**Emne:** Noen flere oppklaring rundt alternativer angående søknad om mudring ved Ballstad havn.

# Notat

Ballstad havn, Vestvågøy kommune

Søknad om mudring i sjø – Endring i søknad

*Mudringsområde utarbeidet av Asplan Viak og Vestvågøy kommune*

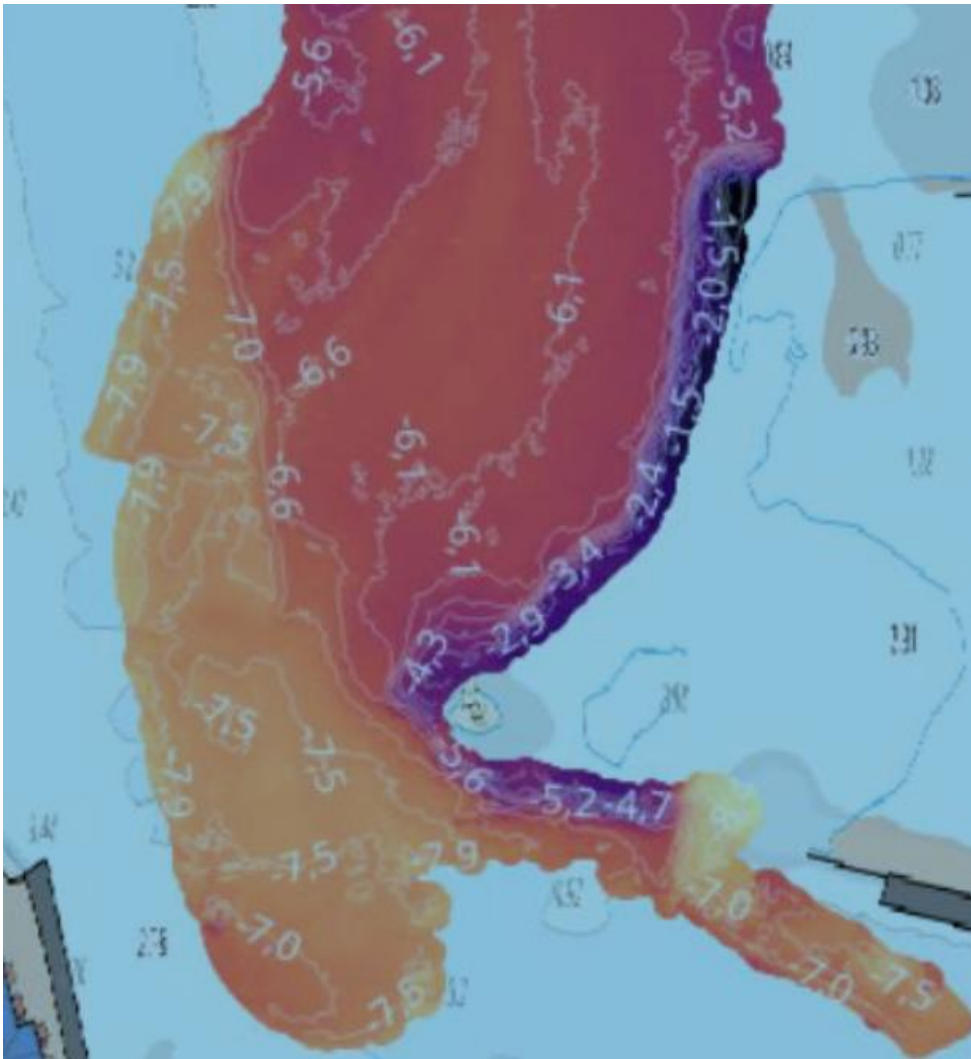
- Et kart hvor det er markert området hvor det planlegges mudret.
- En beskrivelse av tidsperiode for sprengning under vann, hvor det skal finne sted, hvor mange salver det er snakk om og hvordan

- *Et kart hvor det er markert området hvor det planlegges mudret.*
- *En beskrivelse av tidsperiode for sprengning under vann, hvor det skal finne sted, hvor mange salver det er snakk om og hvordan påvirkning det forventes å ha for miljøet.*
- *Det kan være greit å ta med pelingen som en del av søknaden for det gir oss et større bilde av støyproblematikken og sikrer oss at vi vet omfanget av pelingen både i tid, tidspunkt, sted og metode.*

Etter gjennomgang av behov, samt kontroll opp mot geoteknisk rapport og dybdekart er mudringsområdet avgrenset som følger:

Området strekker seg 15 m ut fra ny kaifront/eksisterende fyllingsfot i nordvestre retning, og mot farleden i sørvestre og sydlig retning.

Areal i nordvestre retning er på 850 m<sup>2</sup> og i det resterende på 750 m<sup>2</sup>. Ny kaifront med peling er inntegnet.

Dybdeforhold langs mudringsområdet er som vist i kart mellom kote - 5,5 og - 7,5 NN2000.

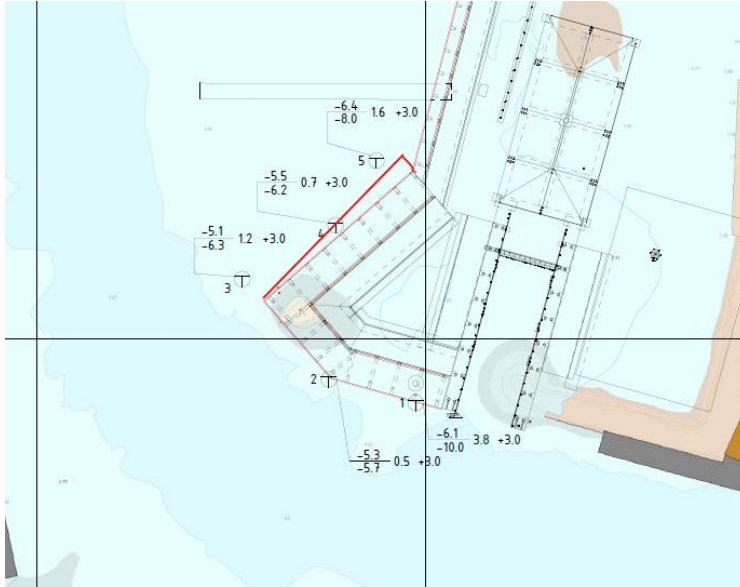
- Det søkes om permanent lagring av masser for utvikling av næringsområde på Leknes. Massene i overflatesedimentene er definert som forurensende masser i henhold til [Miljødirektoratets veileder M-608](#). Permanent lagring av forurensede masser på land er utenfor Statsforvalterens myndighetsområde og må søkes om til Miljødirektoratet. Vi vil i dette tilfellet ikke kunne begynne saksbehandling før det er avklart. Vi har i punktene under skissert noen mulige alternativer som dere kan vurdere.

- Et alternativ kan være å søke oss om midlertidig lagring av masser på Leknes. Disse vil kunne lagres i tre år mens dere venter på behandling av søknad hos Miljødirektoratet. Det forutsettes da at massene lagres på en måte som ikke medfører fare for spredning av forurensning. Statsforvalteren kan stille vilkår til lagringen.

- En løsning vil også være å begynne og transportere de forurensede massene til godkjent deponi. Det er nok bare løsmassene som er utfordrende her, mens massene fra sprengning vil kunne brukes om igjen på Leknes.

Etter en ny gjennomgang har prosjektet besluttet 2 ulike områder for deponeringer av mudringsmasser.

Miljømassene leveres på lukket/tett bil til Lofoten Avfallsselskap sitt anlegg i Haugen på Vestvågøy.

Sprengningsmassene som er å anse som ikke forurensede leveres til Leknes havn / Storeidøya i et eget sjøkantdeponi. Se egen søknad.
